**ZMĚNOVÝ LIST (příloha dodatku SoD č. Spr. 2401/20'**č.: **ZL36**

**Stavba:** Provedení stavebních prací v rámci rekonstrukce jednací síně č.7 a jejího zázer**Datum:** 18. 2. 2020

KS Ostrava - Rekonstrukce jednací síně č.7 a jejího zázemí

# príloha č. 1 - ZL 36

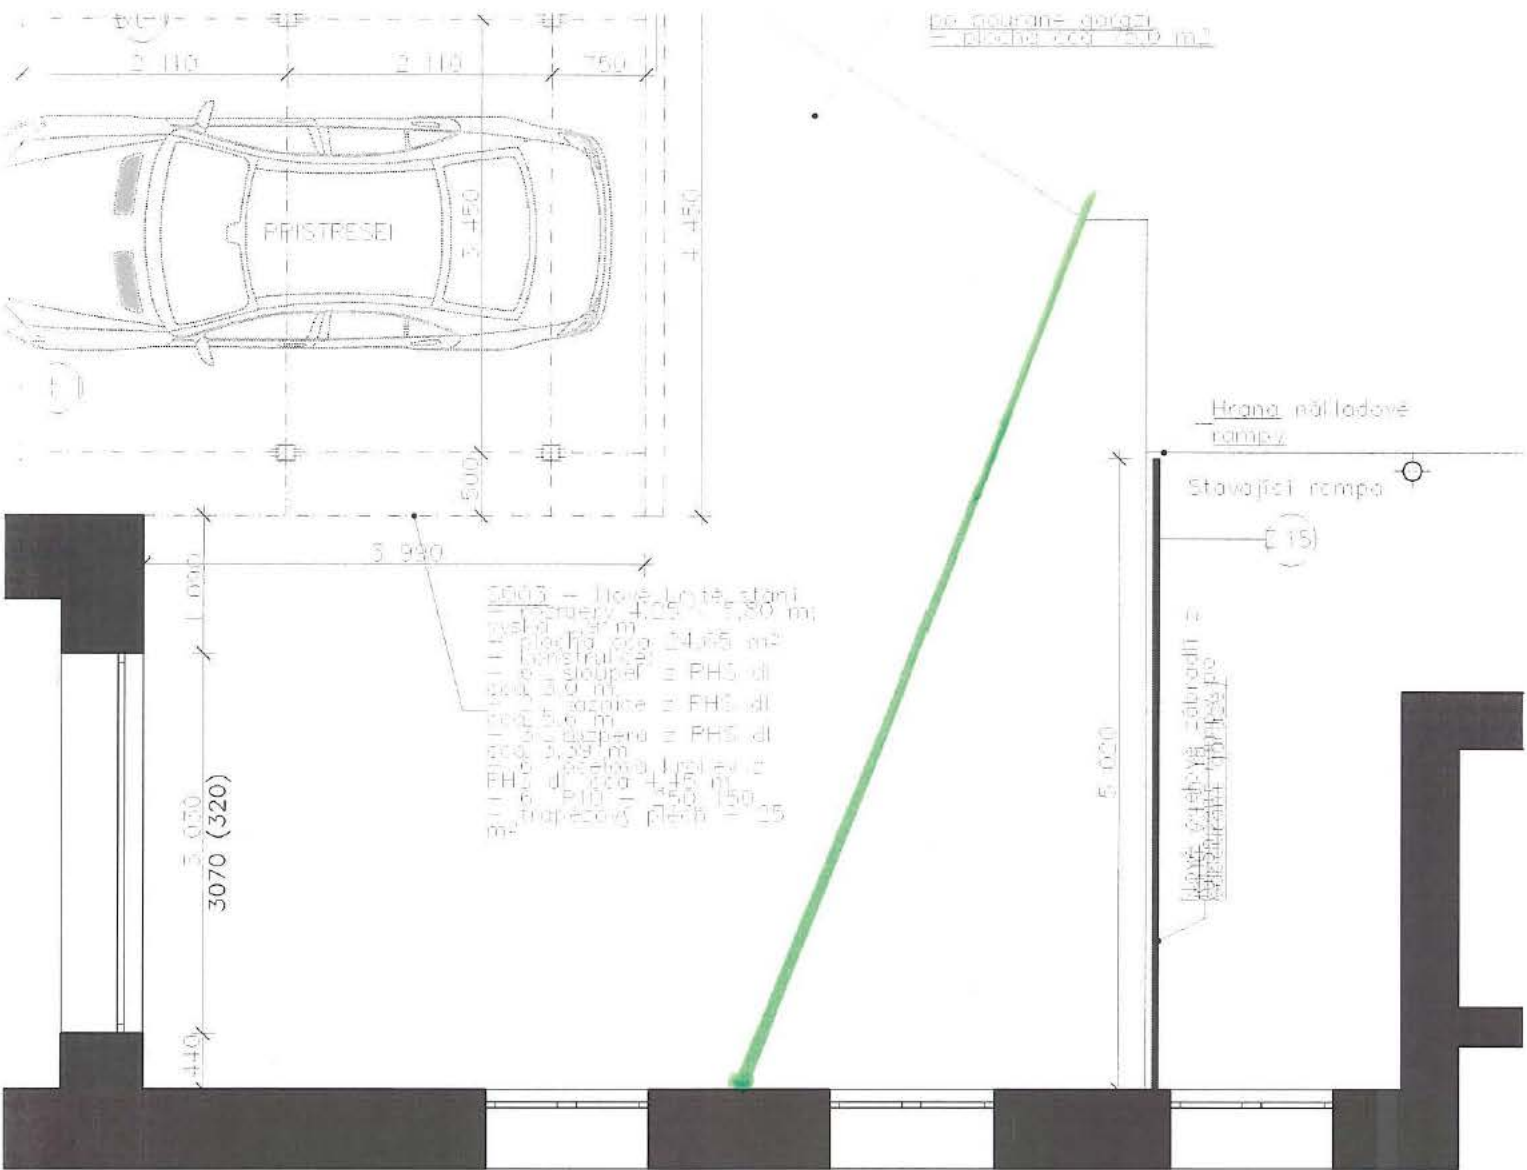
Popis: Výměna a dopojení dešťové kanalizace.  
 Důvod: Po kamerové zkoušce kanalizace bylo zjištěno, že kontrolovaný úsek ležaté dešťové kanalizace je ucpaný, potrubí netěsní a je poškozené (praskliny a rez na stěnách potrubí).  
 Výsledek: Výměna ležatého potrubí dešťové kanalizace vč. výkopových prací.

- výměra dešťové kanalizace

# príloha č. 1 - 2L37

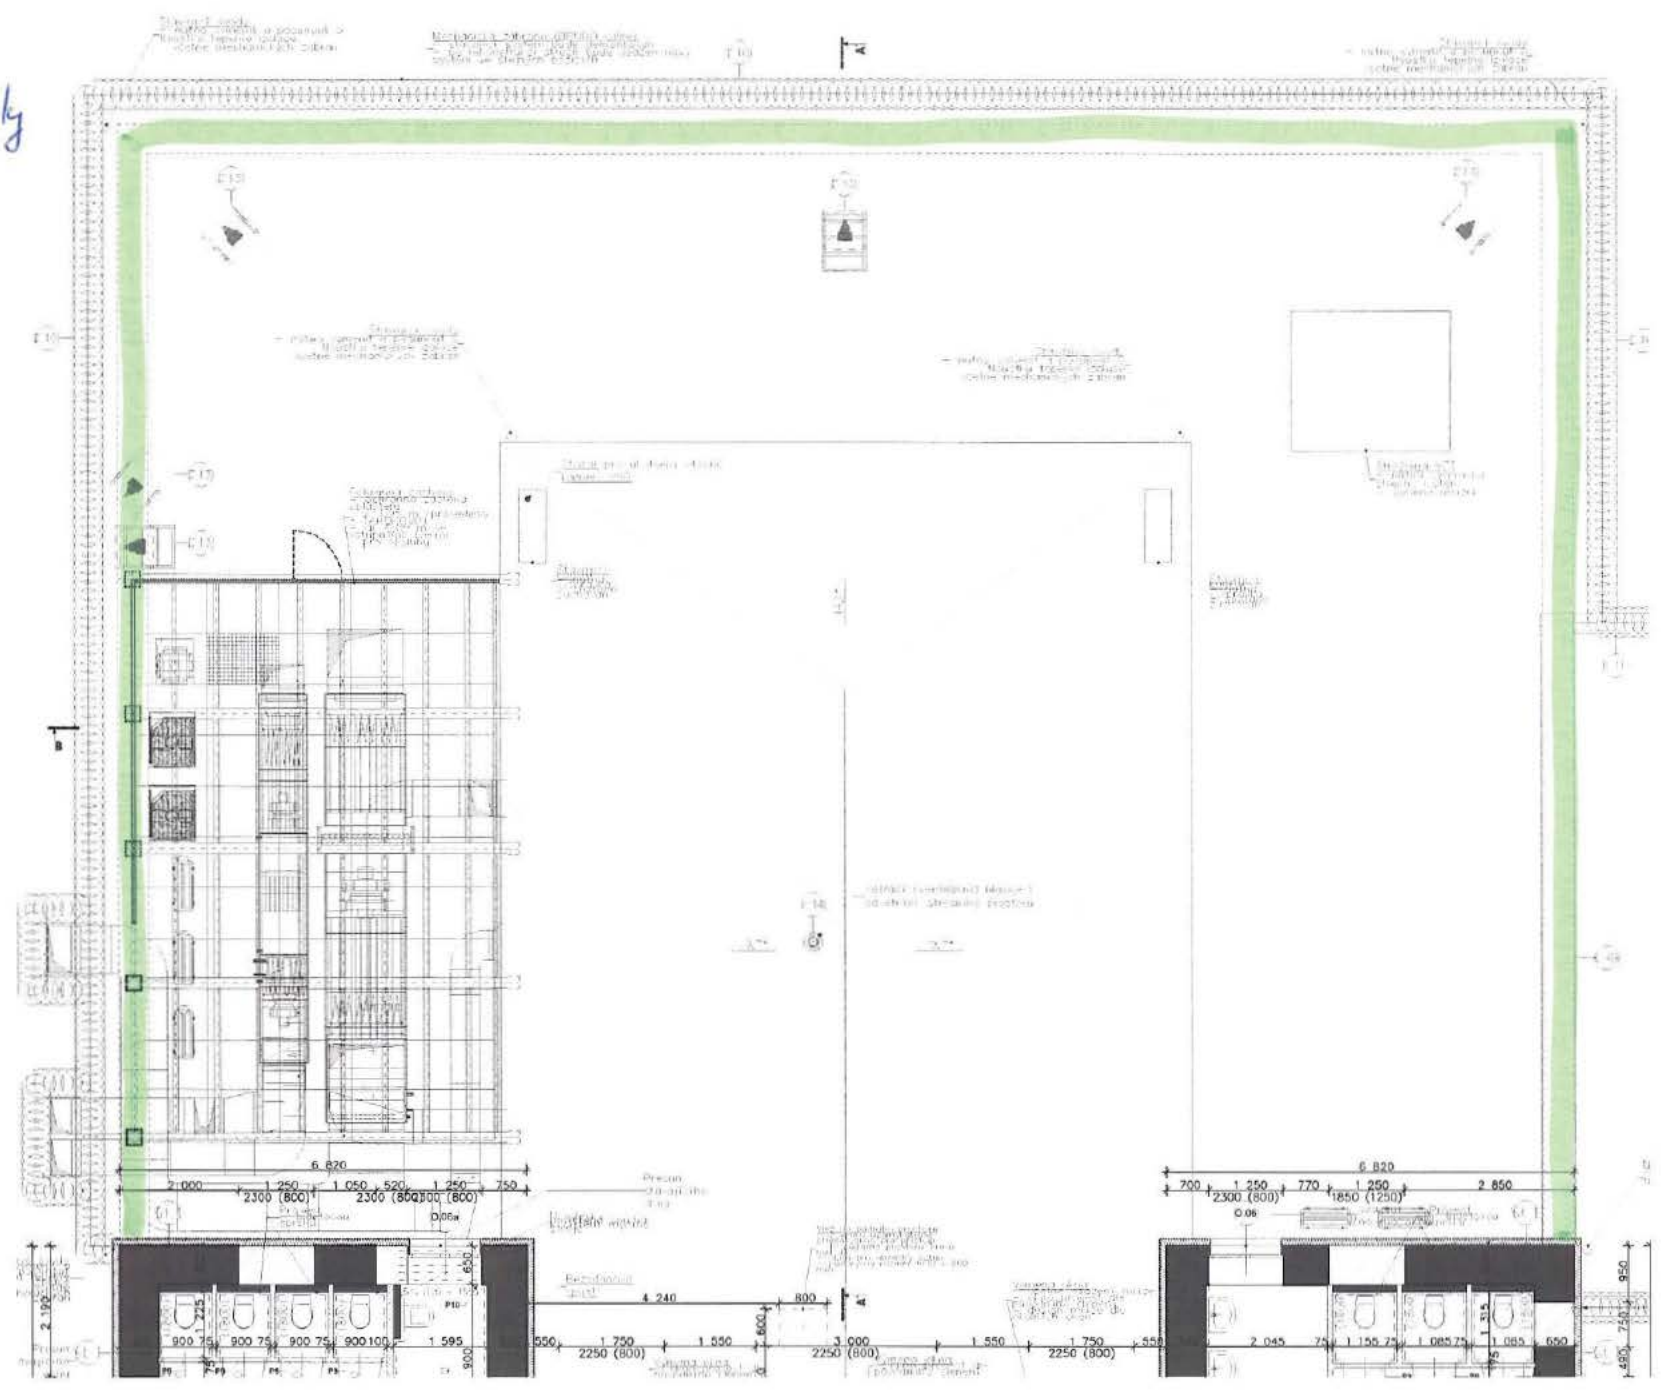
Popis: Bourání části atiky, úprava atiky střechy - S4.  
Důvod: Na základě odtěžení stav. konstrukce střechy bylo zjištěno, že na střeše je pozůstatek atiky, který je nutné odstranit a vytvořit pravidelný spád střechy.  
Výsledek: Úprava atiky v podobě bourání stávající konstrukce a následného dobetonování dotčeného povrchu.

bourání stily

Nová střešní krytina

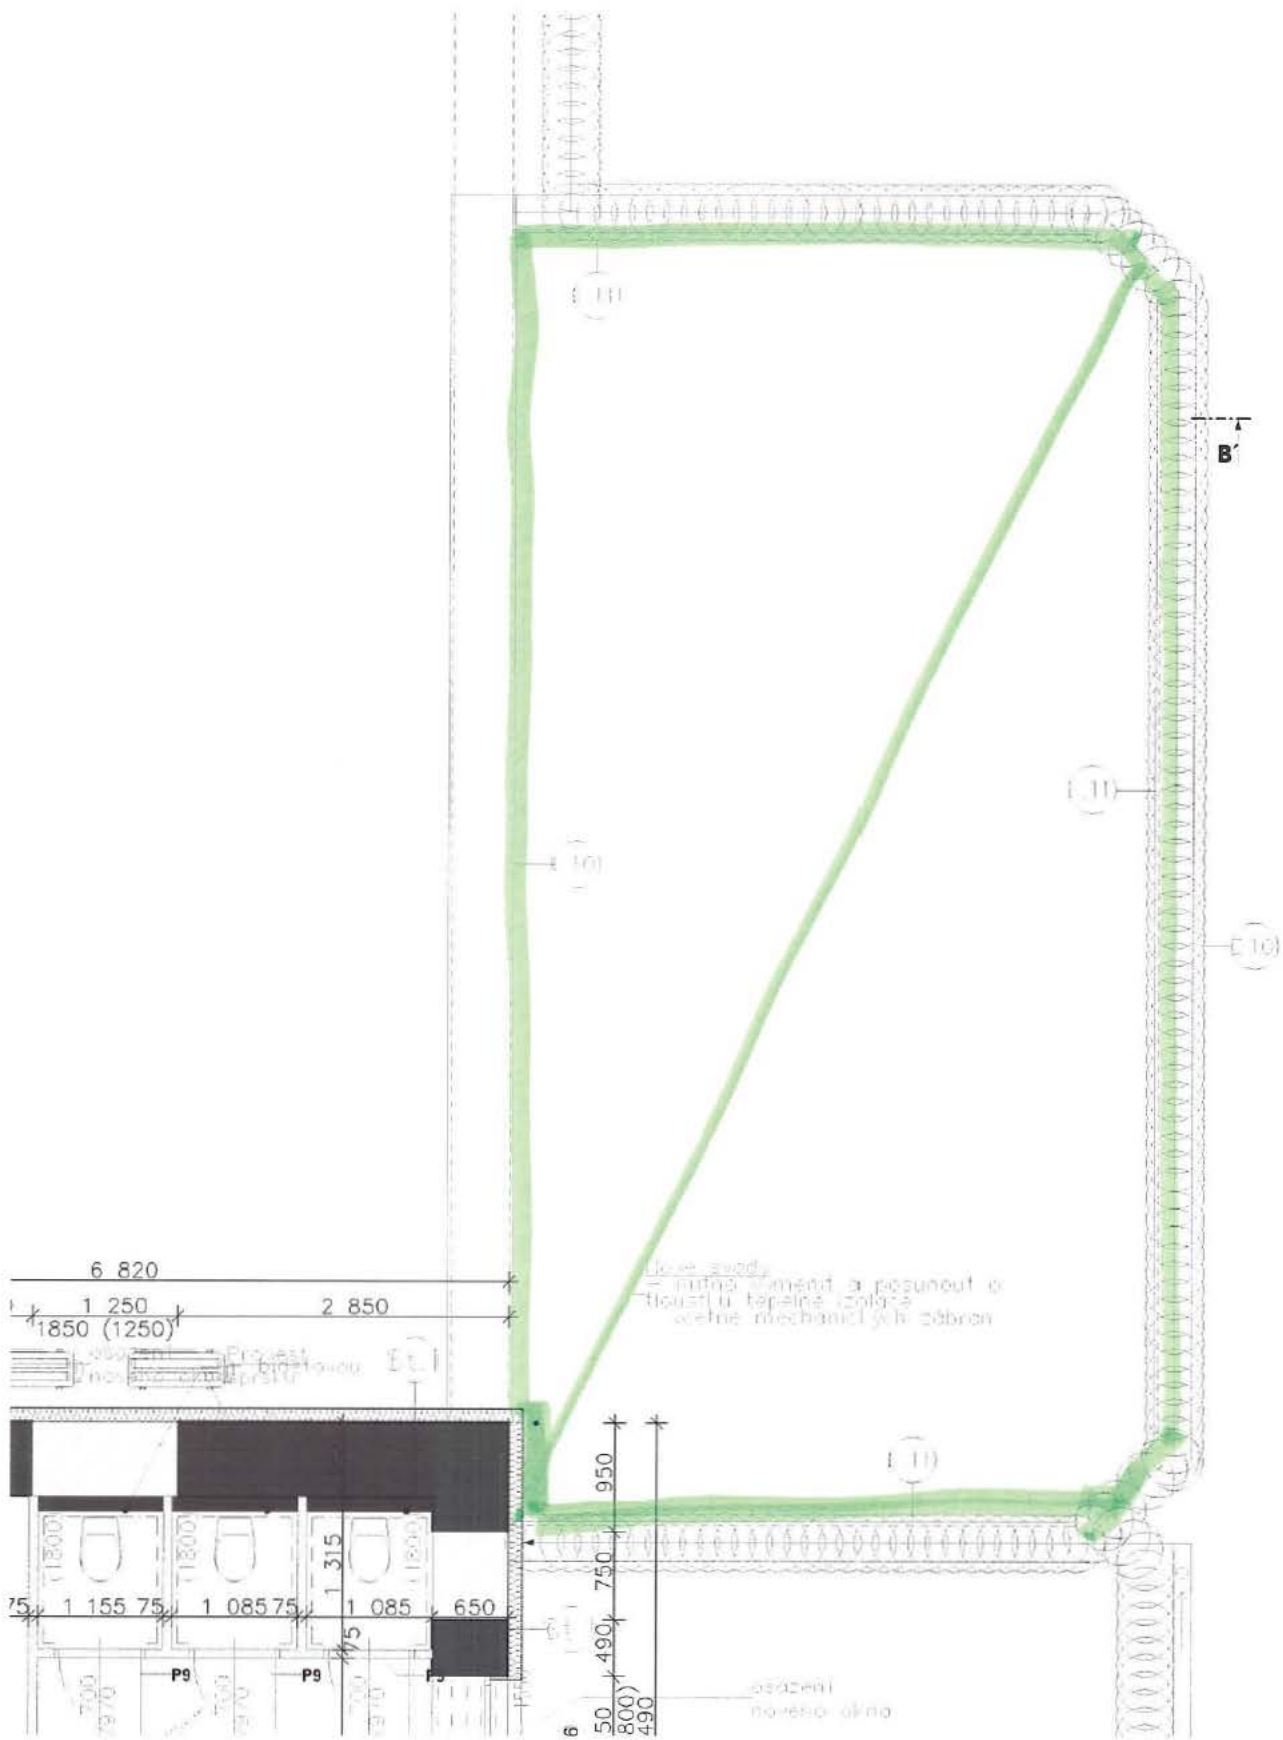
Popis: Nová střešní krytina u střechy garáže.  
Důvod: Na základě očištění a podrobné prohlídky střechy, která je umístěna nad garáží KSO bylo rozhodnuto o nutném provedení nové krycí vrstvy krytiny z SBS pásu.  
Výsledek: Dodávka a montáž nové střešní krytiny SBS pásu pro střechu garáže.

# Príloha č. 1 - ZL 39

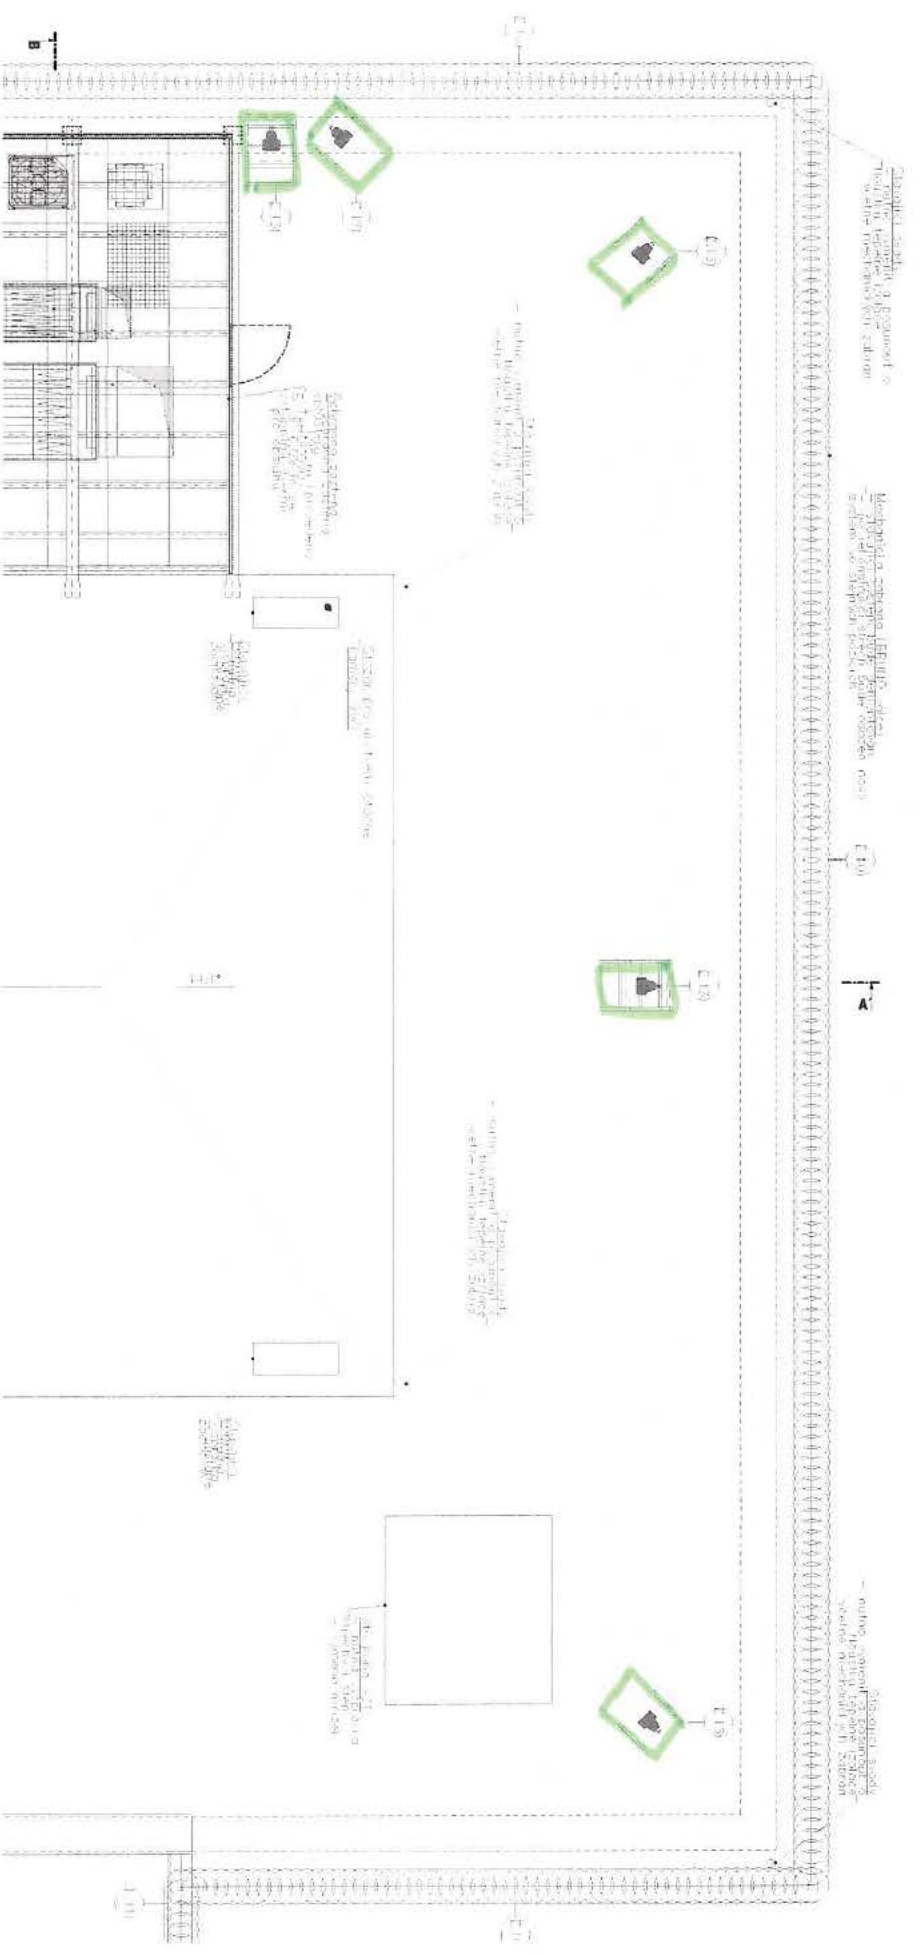
Popis: Podkladní pás pod ocel. konstrukci pro světla na střeše - ochrana.  
 Důvod: Z důvodu ochrany nové střešní krytiny bude vložen podkladní pás pod konstrukci světel na střeše, dále dojde k přitížení ocel. kce.  
 Výsledek: Ochrana střešní krytiny proti poškození; dodávka a montáž přitížení (betonové dlaždice) pro stojany světel.

— pokladničný pod ocel. kci po svätke
